ODBORNÉ VYJÁDRĚNÍ ZNALCE KE STAVBĚ „VODOVOD PSÁRY, KANALIZACE PSÁRY – PÁTEŘNÍ SBĚRAČ“

Zadavatel: Obec Psáry, Pražská 137, 252 44
zastoupená pí. Vlastou Málkovou, místostarostkou obce Psáry

Číslo zakázky: 2201

Datum vypracování: leden 2022

Foto /1/ Hledání úniků vody (snímek pořízen 28. 7. 2021).

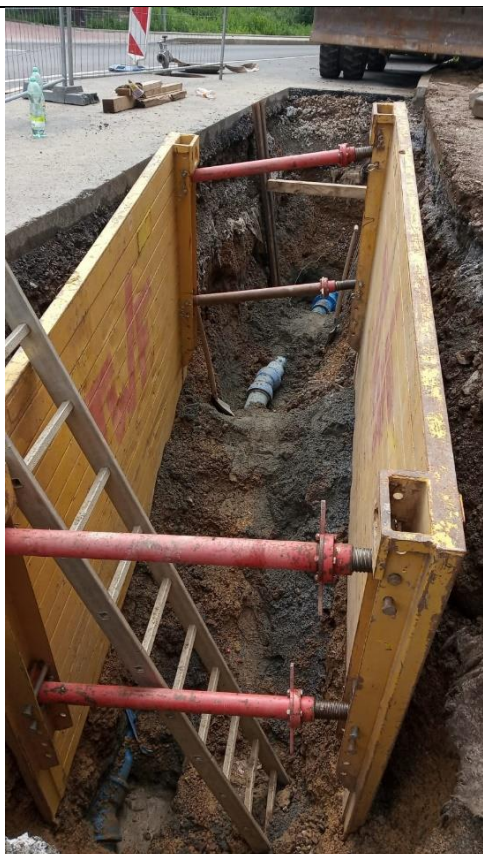
- Dne **28. 7. 2021** bylo provedeno pracovníky PVK, a.s. (na základě objednávky IMOS Brno, a.s.) hledání úniků vody pomocí inertního plynu (helium).

Foto /6/ Místo řešené poruchy V8: Zásah do vodovodu před budovou OÚ Psáry (snímek pořízen 5. 8. 2021).

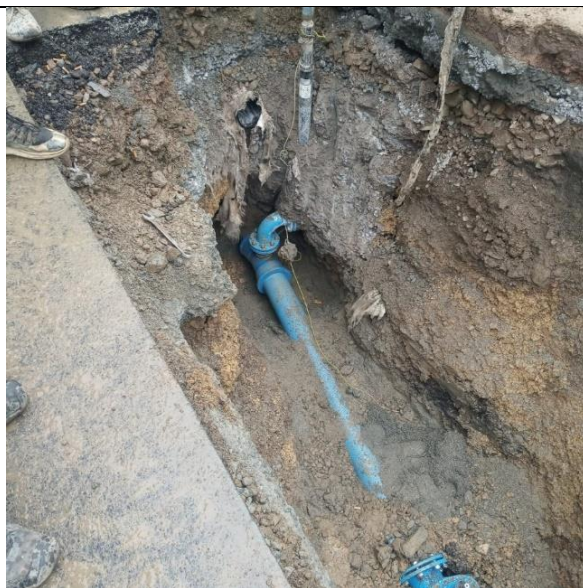
- Ve dnech **29. 7. – 5. 8. 2021** byla prováděna oprava vodovodu před budovou OÚ Psáry (místo řešené poruchy **V8**) z důvodu zjištěných netěsností. Poloha poruchy V8 je zakreslená v příloze č. 2, která je nedílnou součástí vyjádření.

*Foto /5/ Místo řešené porucha **V8**: Zásah do vodovodu před budovou OÚ Psáry (snímek pořízen 4. 8. 2021). Na snímku je vidět rozpojené potrubí vodovodu.*

Foto /21/ Místo řešené poruchy V4: Zásah do vodovodu v ul. Pod Vápenkou (snímek pořízen 14. 10. 2021), nezajištěný výkop.

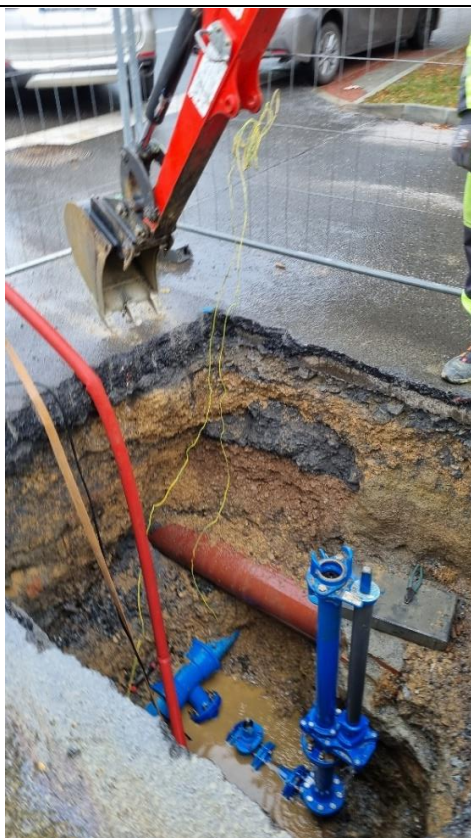
- Dne **13. 10. 2021** byl zahájen výkop Pod Vápenkou v místě pravděpodobného úniku zjištěného měřením vonRoll hydro (cz) s.r.o. [49] (místo řešené poruchy V4) a proveden další pokus o úsekovou tlakovou zkoušku [51]. Dne **14. 10. 2021** byl nalezen únik vody. Jednalo

se o poškozené nesprávně osazené těsnění v přírubě ([51]). Potrubí vodovodu je uloženo pod kanalizací.

Foto /29/ Místo řešené poruchy V2: Zásah do vodovodu v ul. Psárská u č.p. 10 (snímek pořízen 18. 10. 2021).

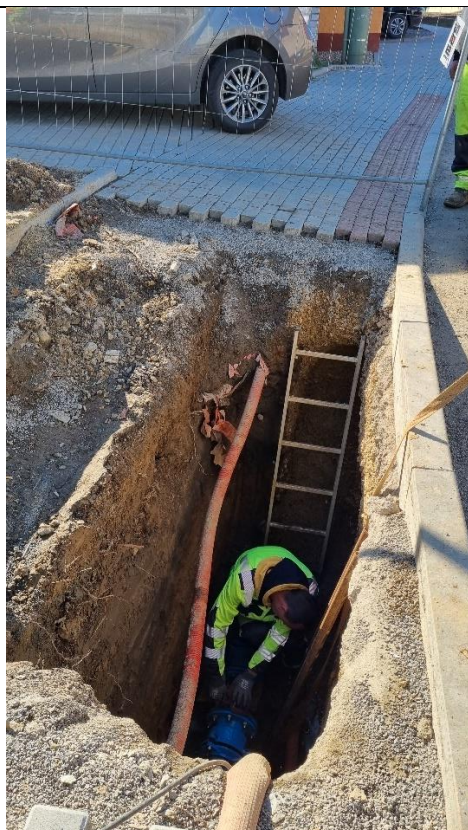
- Ze 14., 15., 18. a 25. 10. 2021 jsou snímky dokumentující výkop u objektu kadeřnictví (místo řešené poruchy V2). Dne 18. 10. 2021 byla (dle [51]) nalezena závada a byla provedena výměna kolene DN150 od neschváleného výrobce, proběhl další pokus o tlakovou zkoušku. V rámci opravy bylo potrubí rozpojeno a doplněno o dvě spojky WAGA.

Foto /46/ Detail Š DN100 směrem k OÚ Psáry (snímek pořízen 25. 1. 2022).

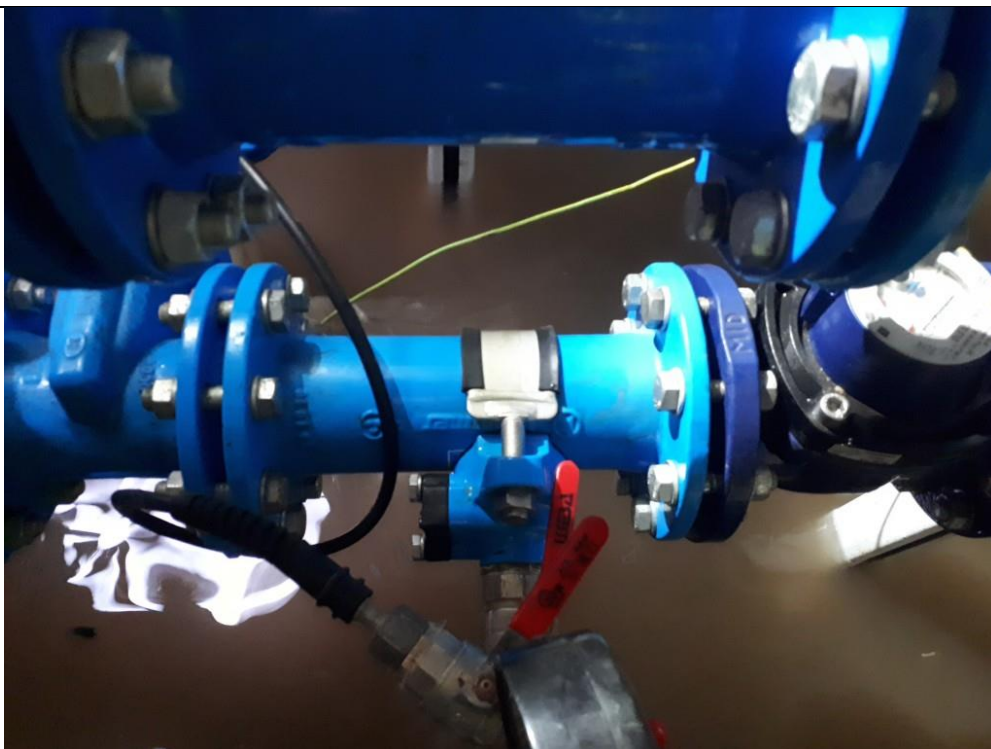
- PD DSPS (projektová dokumentace skutečného provedení stavby) vodoměrné a redukční šachty neodpovídá skutečnosti, viz zákres do výkresu DSPS vodoměrné a redukční šachty (*Obr. /1/*).
- Provedená dodatečná navrtávka Hawle za vodoměrem DN 80 pro tlakovou zkoušku může poškodit telemetrii a přesnost měření, TDS požaduje provést posouzení metrologem.
- Osazení snímače tlaku před vodoměrem DN 50 může ovlivnit přesnost měření.
- Není jasné provedení uzemnění pilířku NN a není provedena vstupní revize elektro.
- Odvětrání šachty není realizováno, vzhledem k umístění automatického vzdušníku v šachtě zásadní nedostatek, protože uzamykatelný poklop je vodotěsný.

Ze stavebnětechnického hlediska je dále zjevné, že šachta není vodotěsná, znalec eviduje průsaky v železobetonové konstrukci (viz *Foto /44/*), dále jsou viditelná dříve vadně sanovaná místa a nesprávně provedené prostupy potrubí. Armaturní šachta měla být dle PD opatřena hydroizolací, uvedené je nutno přešetřit ze strany TDS. V rozporu s PD a předpisy BOZP chybí odvětrání šachty. Při šetření znalce 24. 1. 2022 není dokončeno napájení, elektro silnoproudá část, fotovoltaika a systém záložního napájení, chybí plovák a jímání zaplavení dna šachty.

Foto /47/ Navrtávací pas - pravděpodobně pouze pro tlakovou zkoušku (snímek pořízen 25. 1. 2022). Detail napouštěcího zařízení pro tlakovou zkoušku nesplňuje náležitosti předpisů. Správně by mělo být potrubí rozebráno a napouštěno přes zaslepovací přírubu s vrtaným otvorem. Jedná se o znehodnocený ukladňovací úsek potrubí za vodoměrem. TDS nedal souhlas s tímto řešením.

Foto /48/ Umístění snímače tlaku je v rozporu s PD (snímek pořízen 25. 1. 2022).

K1 Nejsou k dispozici kamerové zkoušky všech úseků (provedeno přepojení bez souhlasu provozovatele)

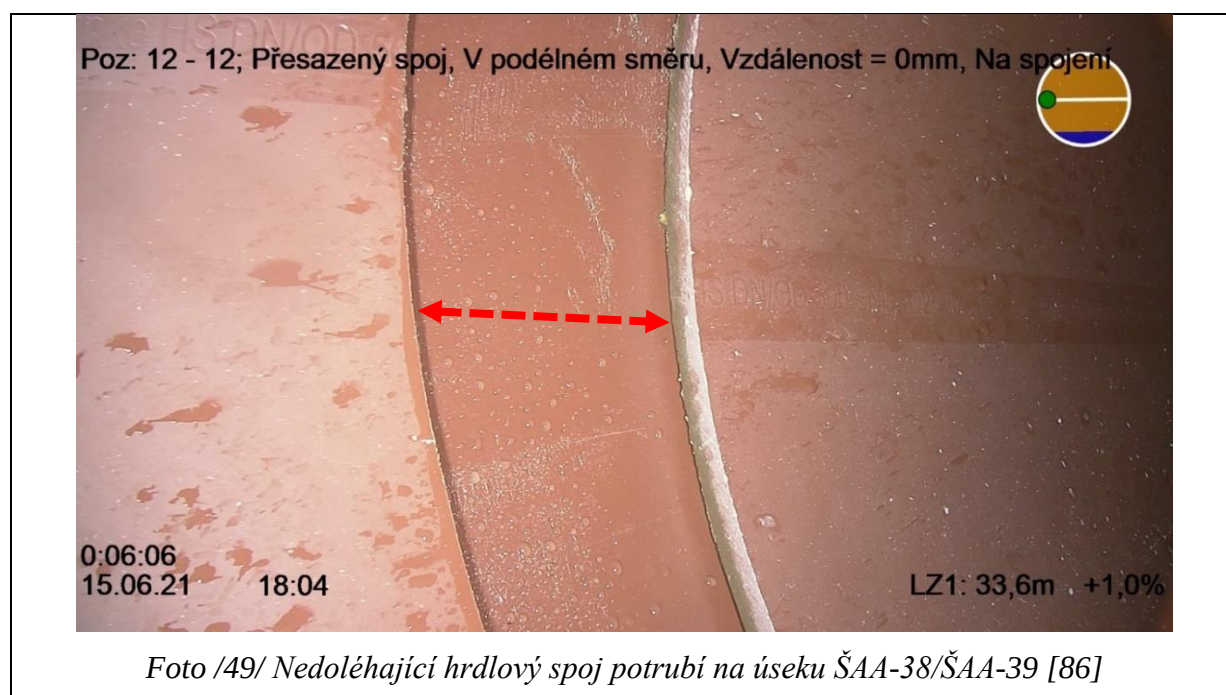
Na úseku ŠAA-42/ŠF-01, kde bylo provedeno přepojení stoky F na pátevní sběrač AA, a na úseku ŠAA-20/ŠAA, kde bylo provedeno přepojení stoky A1 na pátevní sběrač, nebyly provedeny kamerové prohlídky. Přepojení stávajících stok na pátevní sběrač v jeho celé délce bylo navíc provedeno bez souhlasu provozovatele kanalizace [107] v obci Psáry.

Znalec doporučuje požadovat doplnění kamerových průzkumů v chybějících úsecích, dokladová část je neúplná.

K4 Ovalita potrubí cca 5,0 %

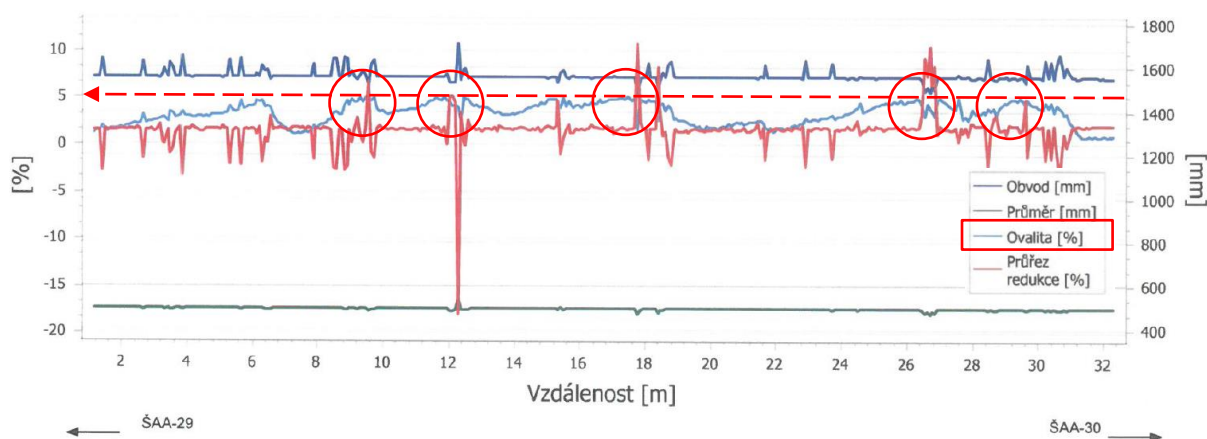
V některých úsecích sběrače je uloženo potrubí v protispádu (navrhovaný sklon není dodržen po celé délce úseku mezi revizními šachtami). Odchytky potrubí směrem nahoru oproti ideálnímu sklonu se podle kamerových prohlídek [86] pohybují cca do 8 cm (ŠAA-40/ŠAA-41). Stojící voda byla při kamerových prohlídkách zachycena v úsecích ŠAA-2/ŠAA-3, ŠAA-5/ŠAA-6, ŠAA-8/ŠAA-9, ŠAA-19/ŠAA-20, ŠAA-36/ŠAA-37, ŠAA-38/ŠAA-39 a ŠAA-40/ŠAA-41.

Na úsecích ŠAA-23/ŠAA-24, ŠAA-24/ŠAA-25, ŠAA-25/ŠAA-25A, ŠAA-29/ŠAA-30 a ŠAA-31/ŠAA-32 byla provedením kamerových prohlídek zjištěna ovalita cca 5,0 %. Dle návodu výrobce použitého potrubí [106], se má ovalita po dokončení stavby pohybovat s ohledem na zatížení potrubí v rozmezí cca 1-3 %, dlouhodobá deformace potrubí by však neměla v žádném případě překročit hodnotu 6 %. Zjištěnou ovalitu 5 % lze považovat za hraniční hodnotu.

Znalec doporučuje doplnit úseky se zjištěným protispádem do PD DSPS a v rámci této PD zhodnotit i možný vliv na provoz kanalizačního sběrače.

*Foto /51/ Místo nátlaku balastních vod
v šachtě ŠAA-25A [86]*

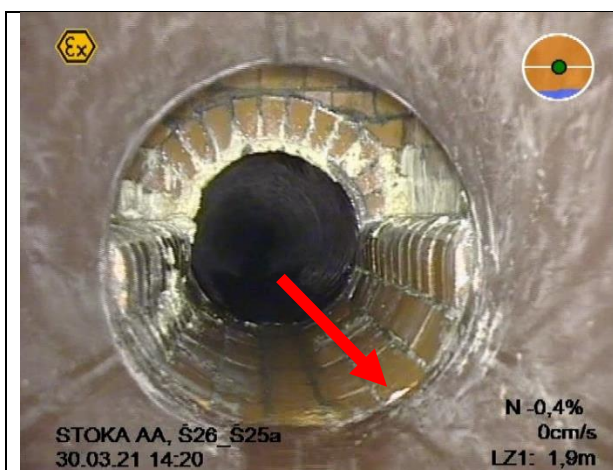
Součástí podkladů předaných zhotovitelem jsou také zkušební protokoly o zkouškách vzduchotěsnosti dle ČSN 75 6114; EN 1610 [86]. Dle protokolů vzduchotěsnost všech úseků kanalizace vyhovuje. Takový stav ale odporuje zjištěným nátokům balastních vod při kamerových průzkumech a při místním šetření. Při bližším přezkoumání předložených protokolů je patrné, že razítko a podpisy na řadě protokolů jsou zkopírované. Další zvláštností je, že jsou doloženy protokoly pro úseky ŠAA-24/ŠAA25 a ŠAA-25/ŠAA26, ale úseky s mezilehlou šachtou ŠAA-25A chybí. K provádění zkoušek vzduchotěsnosti navíc nebyl přizván zástupce investora, provozovatele nebo TDS. S ohledem na výše uvedené nejsou protokoly přezkoumatelné a nelze je považovat za validní. Kromě pochybností o validitě zkoušek znalec dále upozorňuje, že protokoly nebyly doloženy ke všem úsekům kanalizace.

*Foto /52/ Tvorba inkrustací na vnitřní stěně
šachty ŠAA-25A [86]*

Znalec doporučuje sanovat šachty s evidovanými nátoky balastních vod a opakovat zkoušky vzduchotěsnosti (vodotěsnosti) všech úseků stok.
